Asunto: Radicación: 11-54338- -14
 Trámite: 3
 Evento: 1
 Actuación: 519
 Oficio: 13306
 Folios: 6

Como resultado del Examen de Fondo realizado, con fundamento en el Artículo 81 de la Decisión 486 de la Comisión de la Comunidad Andina, se comunica:

Título de la solicitud: “Sistema automático para reutilizar el agua residual de la ducha”.

Figuras del documento D1

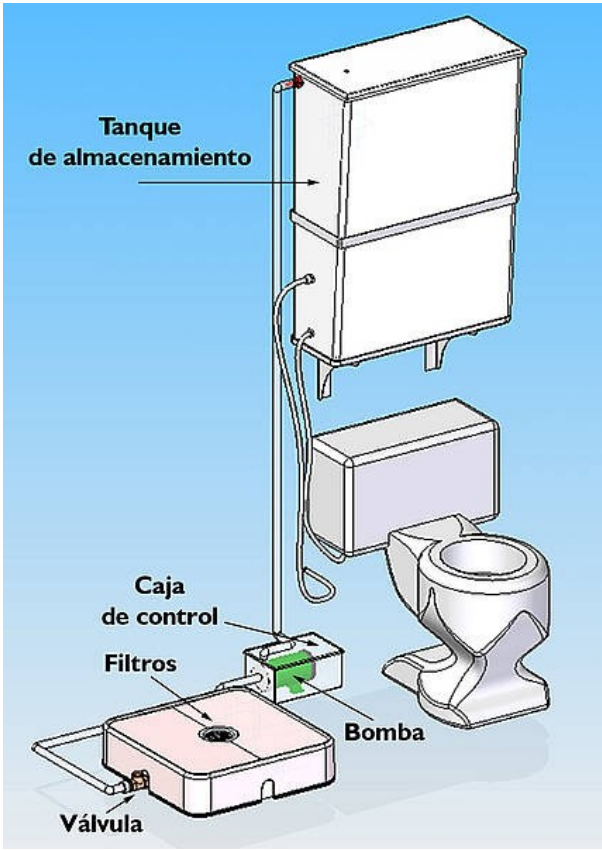
Características esenciales	D1
Sistema automático para reutilizar el agua residual de la ducha, que comprende:	Un dispositivo que se adapta a la ducha y al inodoro, este sistema reutiliza el agua proveniente de la ducha pasándola directamente a un tanque y de ahí a la cisterna (figuras, descripción)
Una plataforma a modo de sobrepiso, en cuyo interior se instalara una bomba sumergible, un sensor de nivel y un tubo del diámetro del desagüe de la ducha y una altura dos centímetros inferior a la altura de la plataforma.	El dispositivo está compuesto por cuatro sistemas autónomos. El primero es un recolector de agua proveniente de la ducha, integrado por una plataforma de recolección removible y un filtro para sólidos (cabellos, anillos, pedazos de jabón).
La bomba sumergible se conecta por medio de una manguera a el tanque auxiliar, este tendrá en su parte superior un sensor de nivel y en la parte inferior un orificio donde se conectara una manguera que ira conectada en su otro extremo a una entrada T con selector de salida, a la otra entrada de la T se conectara el suministro de agua normal, y la salida ira conectada a la entrada de agua de la cisterna.	El segundo es una bomba de bajo consumo eléctrico que impulsa el líquido desde la plataforma hacia el tanque de recolección, que se convierte en el tercer sistema. El tanque que almacena el agua recolectada de la ducha tiene capacidad para almacenar 120 litros de agua, que además de estar disponibles para el momento de la descarga, son regulados por otro sistema que se encarga de que salga únicamente el líquido requerido. Finalmente, la máquina cuenta con un control que permite el funcionamiento autónomo del equipo, conformado por sensores mecánicos y eléctricos. Por ejemplo, en la plataforma un sensor detecta el nivel mínimo de agua bajo el cual la bomba puede empezar a funcionar sin riesgo de que se queme. En el tanque de almacenamiento se construyeron dos entradas y una salida. La entrada superior permite el ingreso del agua

reutilizada y está controlada por un sensor electromecánico que apaga la bomba en caso de que el tanque esté completamente lleno. La segunda entrada permite el ingreso del agua potable (en una mínima proporción frente a la que se reutiliza y recolecta), como medida de seguridad en caso de que el tanque no contenga agua proveniente de la ducha, garantizando siempre el funcionamiento del inodoro. El nivel potable que ingresa al tanque es controlado mediante una válvula con flotador. La salida se ubica en la parte inferior del tanque y por efecto de gravedad alimenta el inodoro. (Ver sección Las ventajas y Figuras). El agua proveniente de la ducha o de otro recipiente utilizado para bañarse cae a una plataforma, pasa por un filtrado de sólidos y, cuando alcanza el nivel suficiente, una bomba la impulsa y la conduce hasta el tanque de almacenamiento, donde queda disponible para cualquier descarga. La bomba no siempre está activa, depende de qué tan rápido se llene la plataforma según el caudal de la ducha del usuario. Esto hace que haya consumo eficiente de energía eléctrica. Si el tanque se encuentra a bajo nivel, éste se llenará con agua potable proveniente del Acueducto, de forma que siempre habrá recurso para el sanitario (Ver sección La ruta y Figuras)

En consecuencia, la reivindicación 1 carece de novedad, según lo divulgado en el documento D1.
